「海龍二號離岸風力發電計畫  
環境影響差異分析報告(第一次變更)」  
「海龍三號離岸風力發電計畫  
環境影響差異分析報告(第一次變更)」  
等 2 案專案小組聯席初審會議紀錄

專案小組第 4 次審查意見回覆對照表

中華民國 110 年 3 月

圖 2.9.3-1 海龍風場留設與鄰近風場連續之鳥類廊道

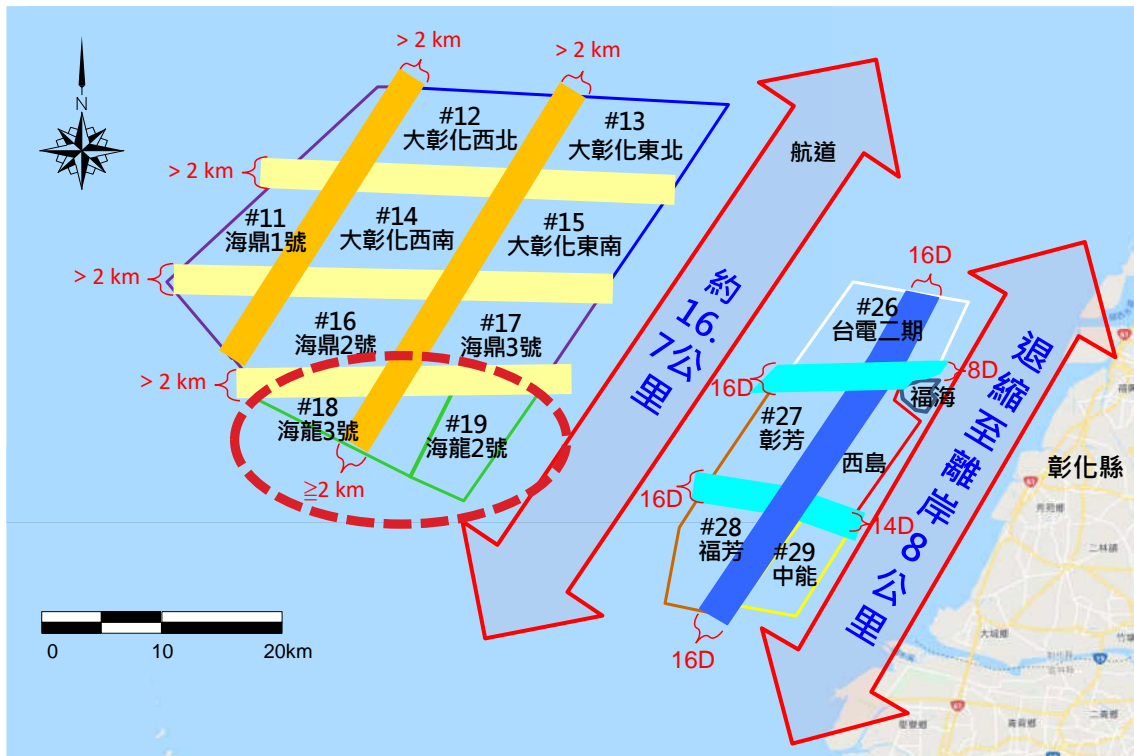
審查意見	答覆說明	修訂處	
		章節	頁次
(三)本案變更配合經濟部整體規劃，「海龍三號」風場留設 2,000 公尺銜接連續之鳥類廊道，有助於鳥類更友善飛行空間。	敬謝委員支持。本次變更配合「彰化雲林地區離岸式風力發電計畫環境影響調查報告書」及經濟部整體規劃，於海龍三號風場新增2,000公尺銜接鄰近風場連續之鳥類廊道，以營造有利鳥類南北飛行方向，詳圖2.9.3-1所示。	4.2	4-5~6

圖 2.12.3-1 海龍風場留設與鄰近風場連續之鳥類廊道

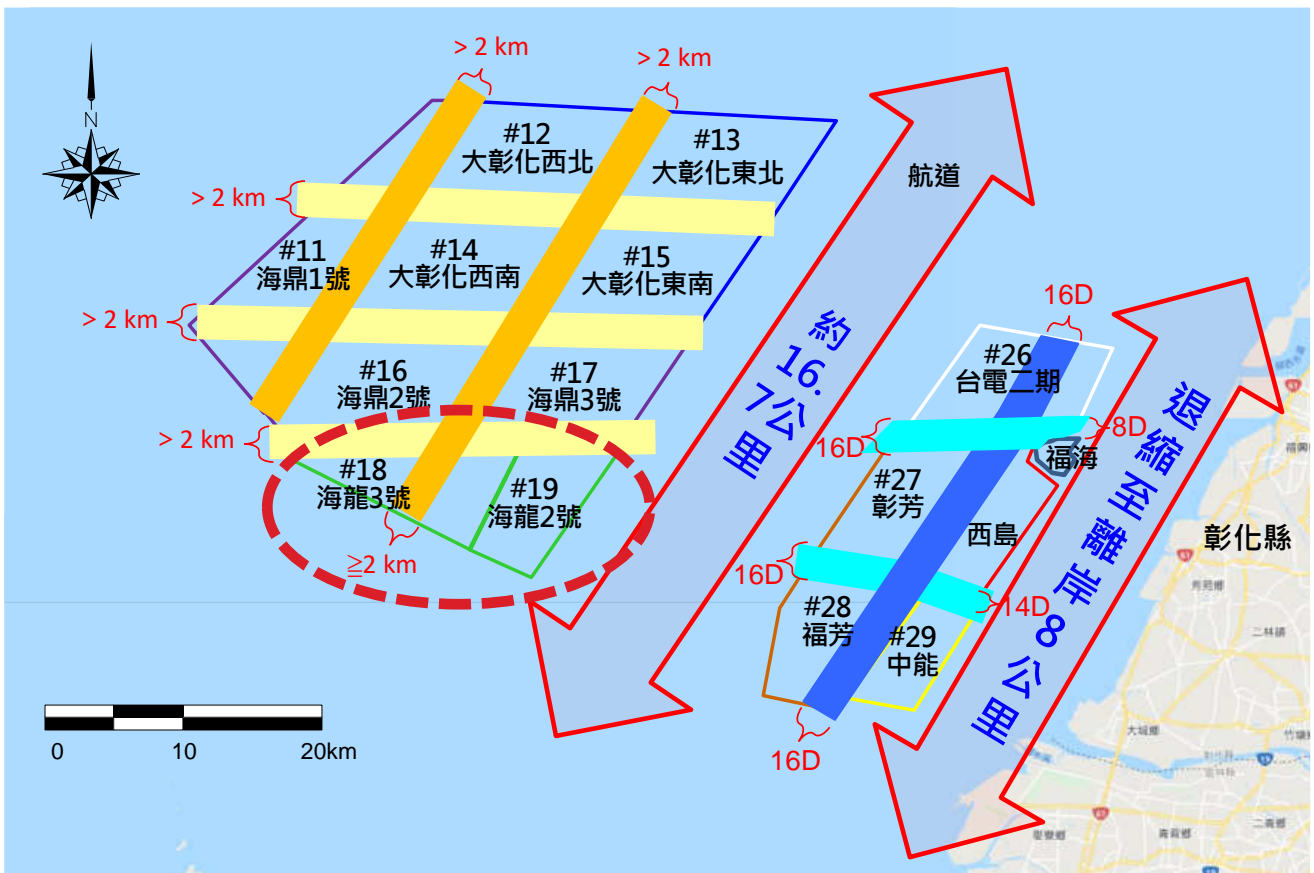
審 查 意 見	答 覆 說 明	修 訂 處	
		章 節	頁 次
<b>十二、經濟部能源局(發言摘要)</b>			
(一)本案為第二階段潛力場址案件，本案已通過環境影響評估，但是後續因為機組變大，所以相關配置需要變更，而離岸風電為國家重要之能源政策，希望各位委員予以支持。	敬謝支持。	—	—
(二)依「離岸風力發電規劃場址申請作業要點」規定「風力機基座中心與相鄰潛力場址邊界最短距離小於6倍葉輪直徑，或有其他必要情形時，主管機關得要求申請人提出說明或為其他必要處置。」其實所有的風場都一樣，此規定是用於施工運維船隻通行及預留海底電纜，雖然「海龍二號」和「海龍三號」風場是同一集團，但申請許可為2家不同公司，2家不同的評分，初步檢討結果，因為是不同法律主體，為了公共安全及船舶航行安全，這部分目前彈性較小。	敬悉。	—	—
(三)當初36個潛力場址的風場面積，單純是匡範圍劃出來的，當時沒想到鳥的飛行，開發單位除邊界之外，也願意在「海龍	敬謝支持。本次變更配合「彰化雲林地區離岸式風力發電計畫環境影響調查報告書」及經濟部整體規劃，於海龍三號風場新增2,000公尺銜接鄰近風場連續之鳥類廊道，以營造有利鳥類南北飛行方向，詳圖2.12.3-1所示。	4.2	4-5~6

審查意見	答覆說明	修訂處	
		章節	頁次
三號」風場再劃設 1 條通道，讓鳥類的飛行更能連貫，本局希望委員支持。
